DODATEK č. 1

ke Smlouvě o dílo č. d201800311

| Název stavby: | Konektivita, strukturovaná kabeláž, vybavení počítačovou a audiovizuální technikou v odborných učebnách a školních poradenských pracovištích základních škol v Chomutově |

Změnový list č.3

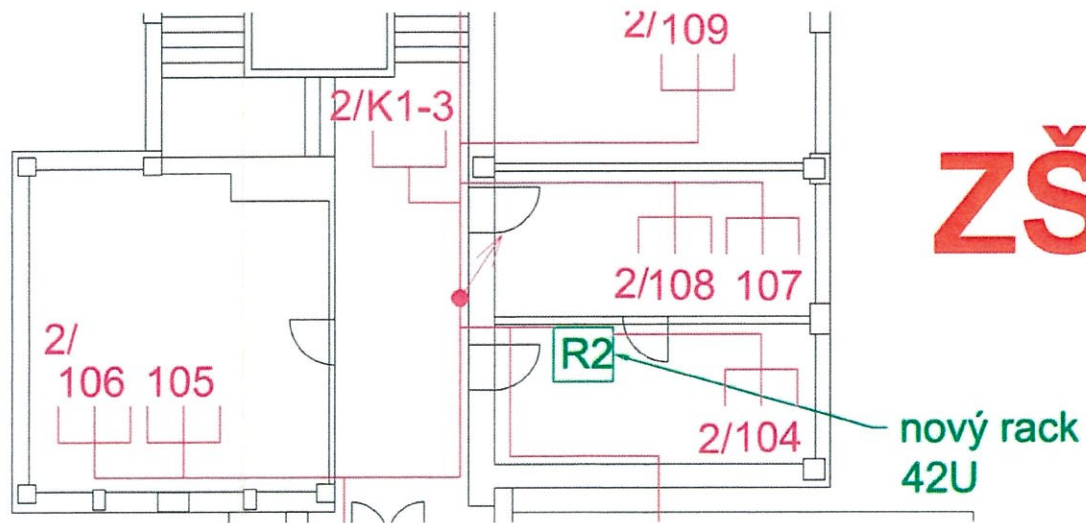
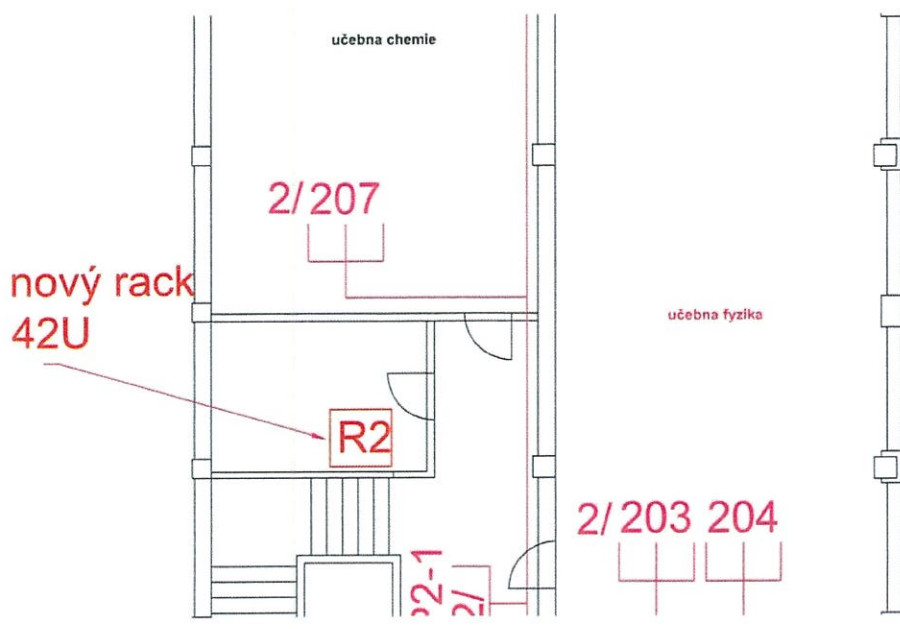
| <p><u>Nové řešení:</u> Přemístění datového rozvaděče R2 z 1.NP do 2.NP.</p> | |
| <p><u>Zdůvodnění změny:</u> Přesunutí je potřeba provést z technologických a prostorových důvodů. Rozvaděč je o rozměru 800x800 mm a původní umístění – kancelář 1.NP je prostorově a technologicky nevyhovující.</p> | |

| Změnový list č.4 | |

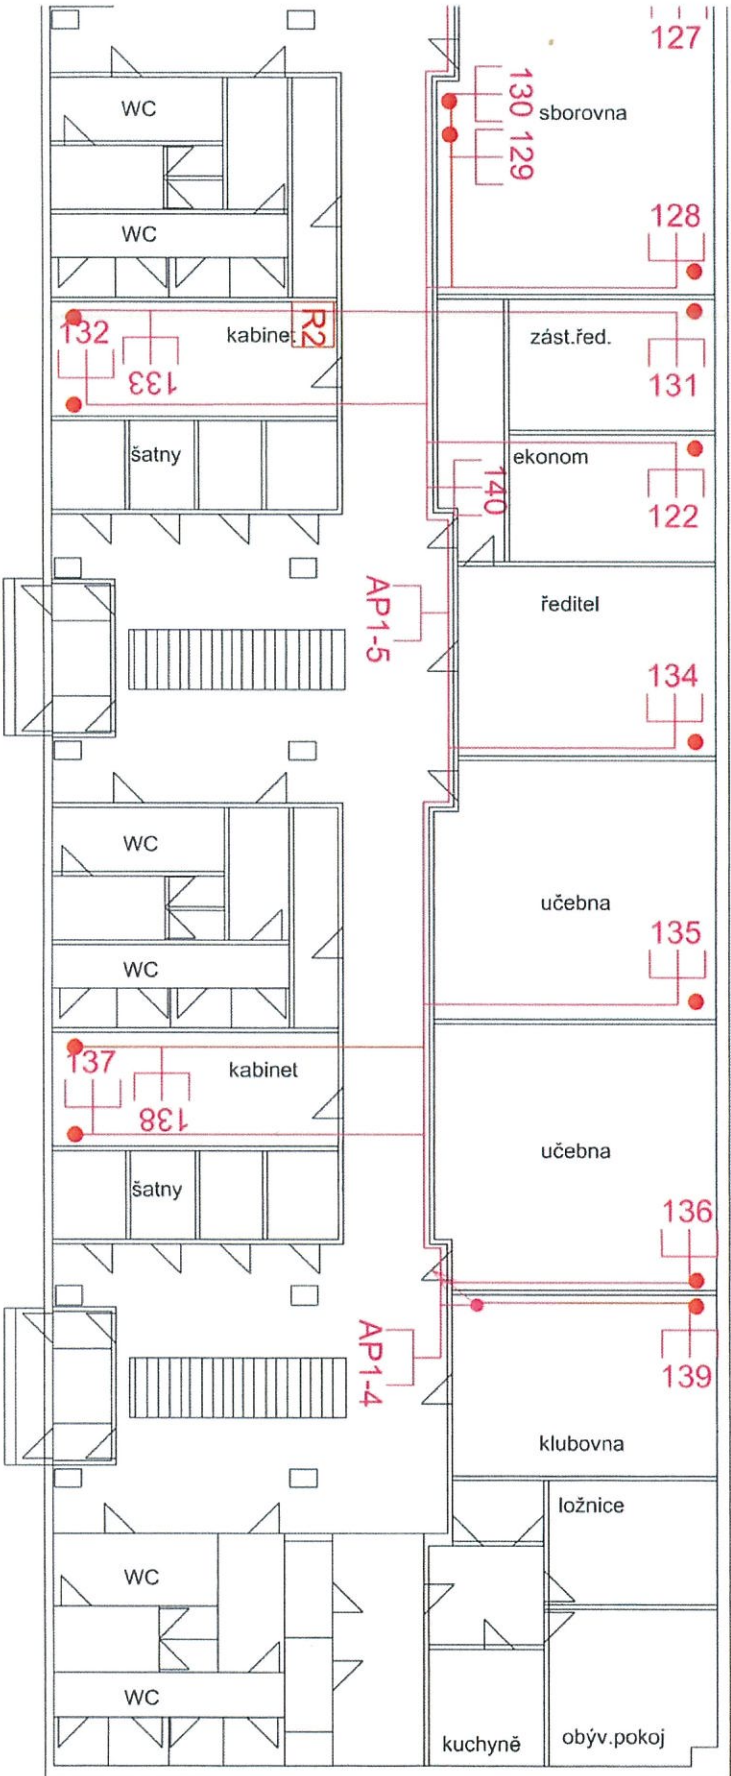
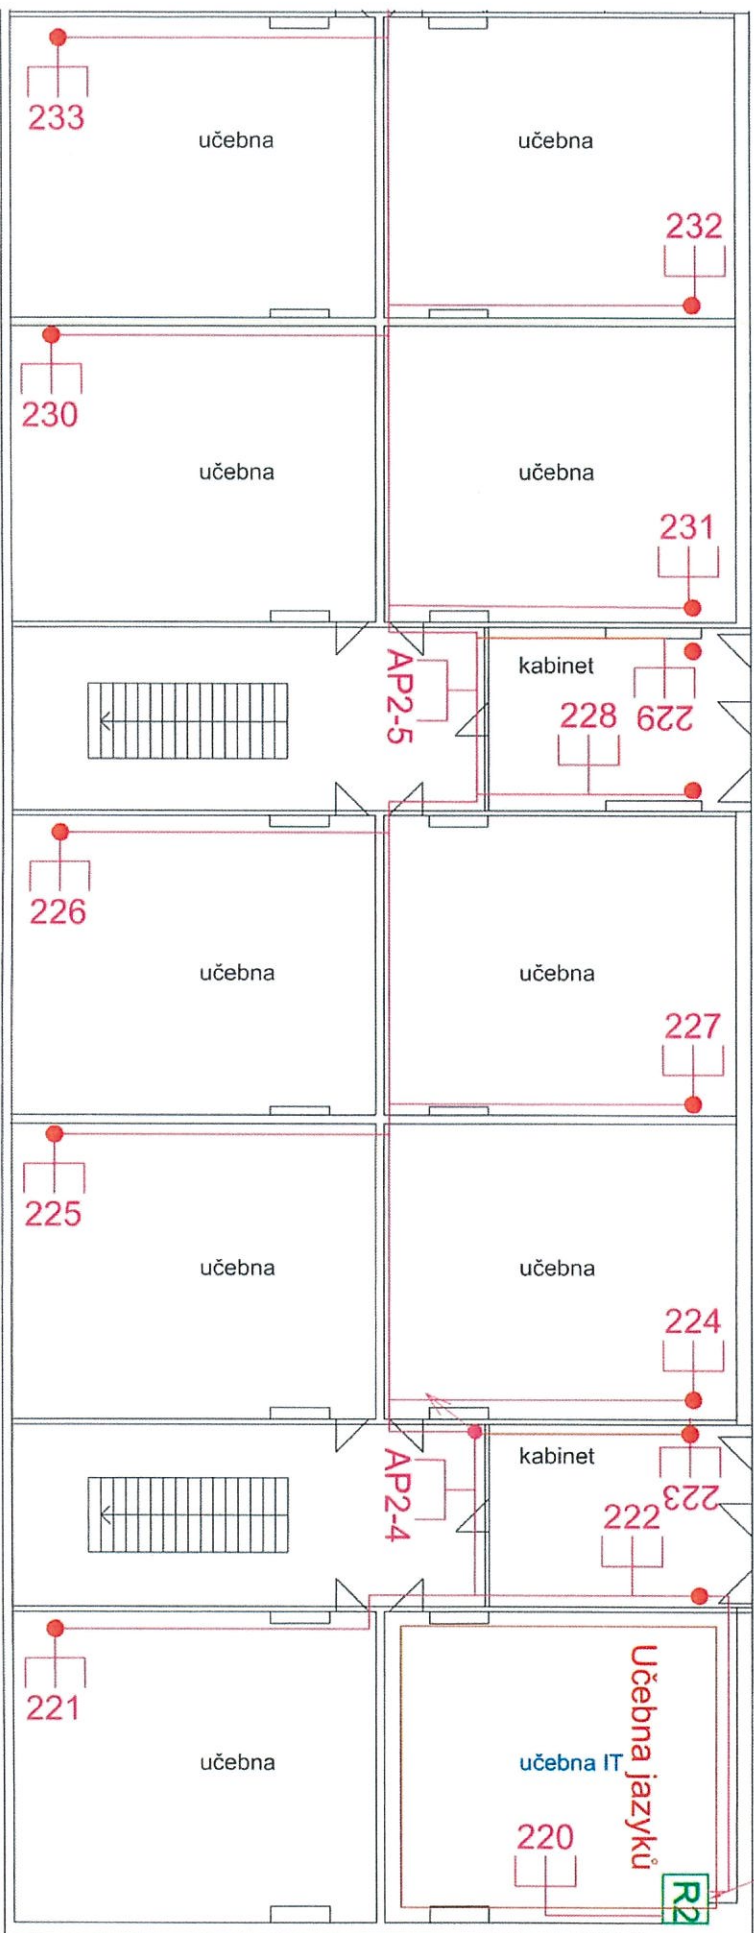
| Změnový list č.4 | |
|--|---|
| <u>Nové řešení:</u> Nový datový rozvaděč R2, bude umístěn do místnosti „45“ v 1.NP pavilonu „A“. Souhlas ZŠ viz příloha. | |
| <u>Zdůvodnění změny:</u> Nový datový rozvaděč R2, který měl být umístěn v „Učebně jazyků“ je nutno k vzhledem ke stavebním úpravám a technologickým omezením přemístit | |

Nový datový rozvaděč R2, který měl být rovněž umístěn v „Učebně jazyků“, bude k vzhledem stavebním úpravám vymístěn do místnosti 45 v 1.NP pavilonu „A“.

nový rack 42U 600x600
- přesunout technologii MAN
ostatní racky zrušit
